# Compte-rendu du Bureau

Réunion du 31 mai 2018

Le Bureau de la CLE du SAGE Sioule s'est réuni à 14h à Ebreuil à la maison des services, sous la présidence de M. ESTIER. Il remercie toutes les personnes présentes.

# Avis sur la microcentrale de Jenzat

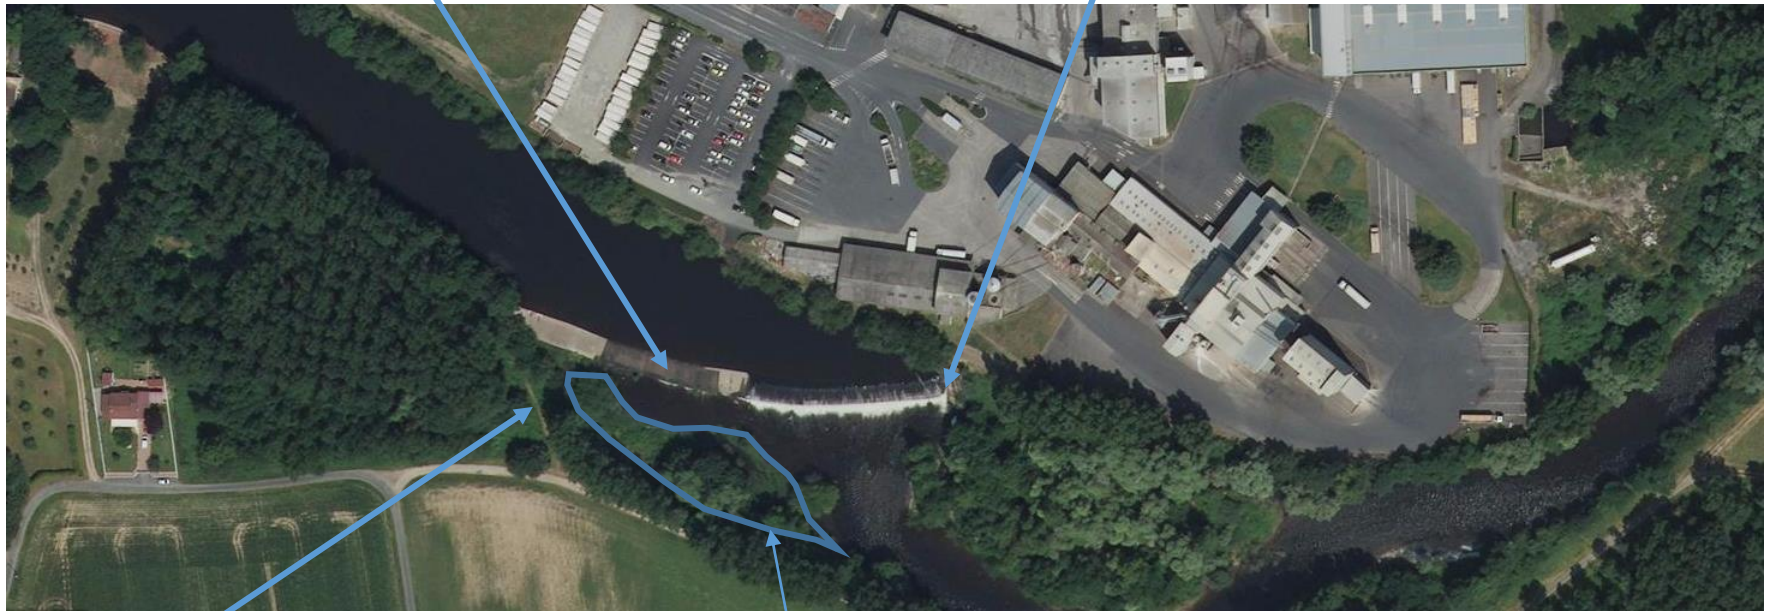
- Maintient sa position sur la durée d'autorisation de 40 ans sollicitée qui est disproportionnée par rapport au contexte réglementaire en constante évolution. A noter que la durée d'amortissement des équipements est estimée à 14 ans et que la durée d'autorisation des autres microcentrales qui ont été renouvelées récemment, l'ont été pour une durée de 30 ans.

- Confirme que les collectivités locales souhaitent à court terme développer l'activité canoë sur la Sioule. La mise en place d'un contournement, à défaut d'une passe à canoë est nécessaire.

- Rappelle que le dimensionnement et l'attractivité de la passe à poissons mériteraient d'être optimisés. Un dimensionnement sur la base de 1 m<sup>3</sup>/s avec des fentes un peu plus larges serait plus en adéquation avec l'objectif prioritaire de faire franchir des saumons adultes dont les tailles peuvent être importantes et permettrait également de mieux concurrencer le débit turbiné. A noter que même avec un débit de 1 m<sup>3</sup>/s entrant par la passe, la microcentrale pourra continuer à être armée au débit garanti de 2,5 m<sup>3</sup>/s délivré par le barrage de Queuille.

- Insiste sur la nécessité d'optimiser le transport sédimentaire. L'ouverture du clapet de décharge uniquement lors d'épisodes de crues importantes (>Q10) semble insuffisante pour restaurer le transit sédimentaire. L'étude d'une ouverture dès que le débit atteint 2.5 fois le module n'apparaît pas opportun sans pour autant faire une autre proposition. Un compromis doit être trouvé.

- Considère que la gestion de la renouée n'est pas optimale. Toutes les mesures de préventions doivent être prises pour éviter sa dissémination. La remobilisation des sédiments a priori non contaminés est risquée.

- Insiste sur la nécessité de mettre en place la station de comptage sur ce site. Elle permettra de comptabiliser l'ensemble des effectifs de saumons qui remontent la Sioule. Sa situation juste en aval des frayères efficaces en fait également un site de 1<sup>er</sup> choix.

- Restreindre la durée d'autorisation à 30 ans.
- Prescrire un débit d'alimentation de 1 m<sup>3</sup>/s dans la passe à poissons.
- Assurer une continuité sédimentaire sur un cycle annuel, soit prévoir une ouverture totale une fois par an lors d'un débit suffisant pour permettre la remobilisation des sédiments en amont du seuil.
- Prévoir un criblage sur place des matériaux issus de l'atterrissement et brûler les fragments de Renouée sur place. Rediriger ensuite l'ensemble des matériaux vers une unité de traitement adapté (méthanisation, décharge spécialisée, ...). Confiner les matériaux lors du transport. Prévoir un arrachage manuel et un brûlage sur place des rejets de renouée en phase d'exploitation du site.
